重要なお知らせ

▶ 8ビットタイマ制御方法の制約に関するご連絡

東芝マイクロコントローラ 900 ファミリー

8ビットタイマ制御方法の制約に関するご連絡

■PWM モード時の例

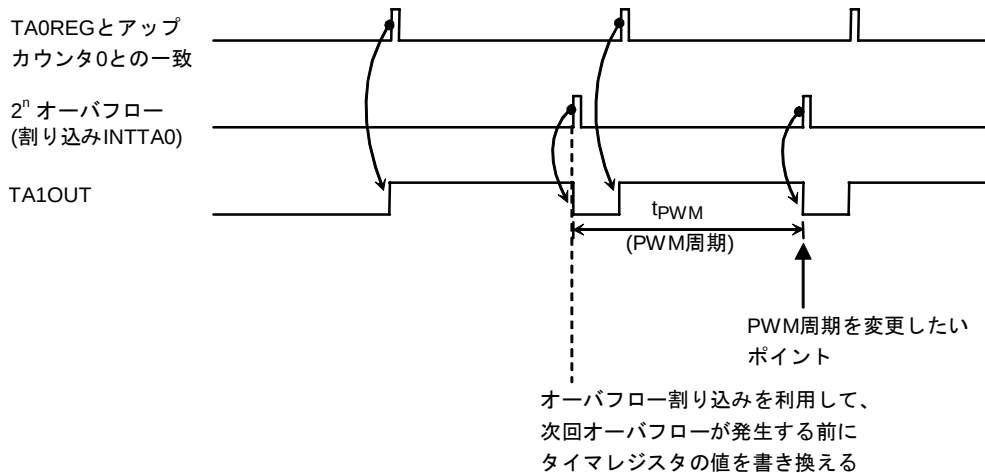
8ビットタイマにおいて PWM モードや PPG モードを使用時にダブルバッファを利用する場合は、注意が必要です。

タイマレジスタの設定値と、アップカウンタが一致して、オーバーフローが発生するタイミング直前にレジスタバッファのデータ更新を行うと、設定値と異なる波形信号が出力される場合があります。

その為、PWM モードではオーバーフロー割込みを利用し、次回のオーバーフローが発生する6サイクル前までに ($f_{sys} \times 6$)、レジスタバッファの更新を終了するようにしてください。

また、PPG モードを使用の際も同様に、周期のコンペアー一致割込みを使用し、次回の周期コンペアーが一致する6サイクル前までに、レジスタバッファの更新を終了するようにしてください。
